# Tilsynsrapport

Rapport	
Rapporttittel <b>Tverrfaglig driftstilsyn på Gullfaks A med oppfølging av barrierer og offshore verifikasjon</b>	Aktivitetsnummer 001050066
Gradering	
<input checked="" type="checkbox"/> Offentlig	<input type="checkbox"/> Begrenset
<input type="checkbox"/> Unntatt offentlighet	<input type="checkbox"/> Fortrolig
<input type="checkbox"/> Strengt fortrolig	
Involverte	
Lag T1	Oppgaveleder Odd Tjelta
Deltakere i revisjonslaget Bjørnar Heide, Eivind Sande, Roar Sognnes	Dato 29.6.2018

### **5.1.3 Mangelfull merking av rør og ventiler**

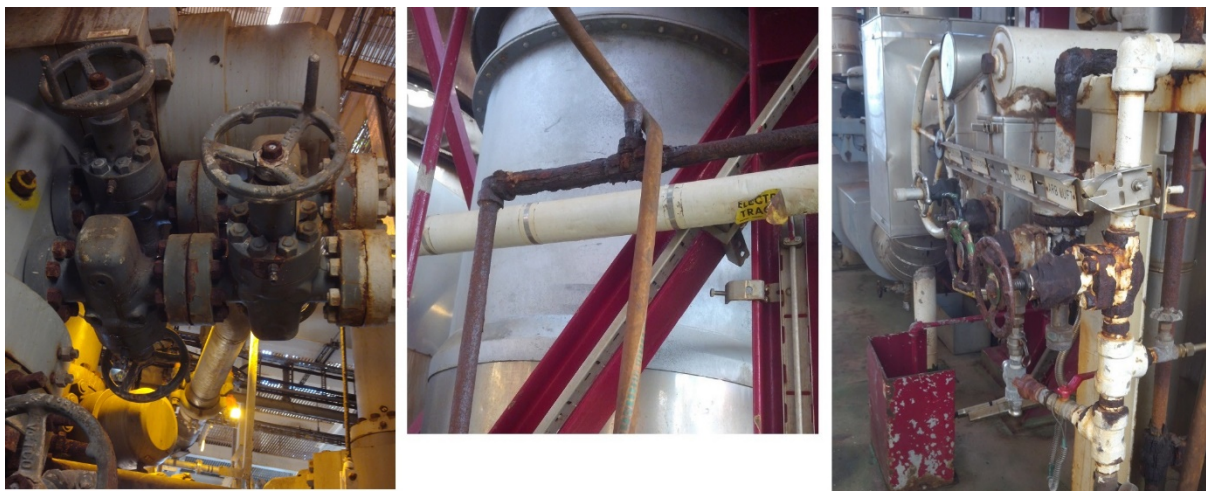
I flere områder ble det observerte rør og ventiler som manglet identifikasjon/merking.

Under revisjon om bord ble det i flere områder, bl.a. for enkelte rør opp langs vegger på BOP dekk, ventiler på ventiltrær, i damp og luft-systemer, og i tilknytning til rør/ventiler for

borevæske, i MEG systemet og strupe-linje til boremodul, observert rør og ventiler (se eksempler i bilder nedenfor) som helt eller delvis manglet merking/tag og/eller angivelse av innhold. Det var uklart om enkelte deler av disse rørene var utkoblet.
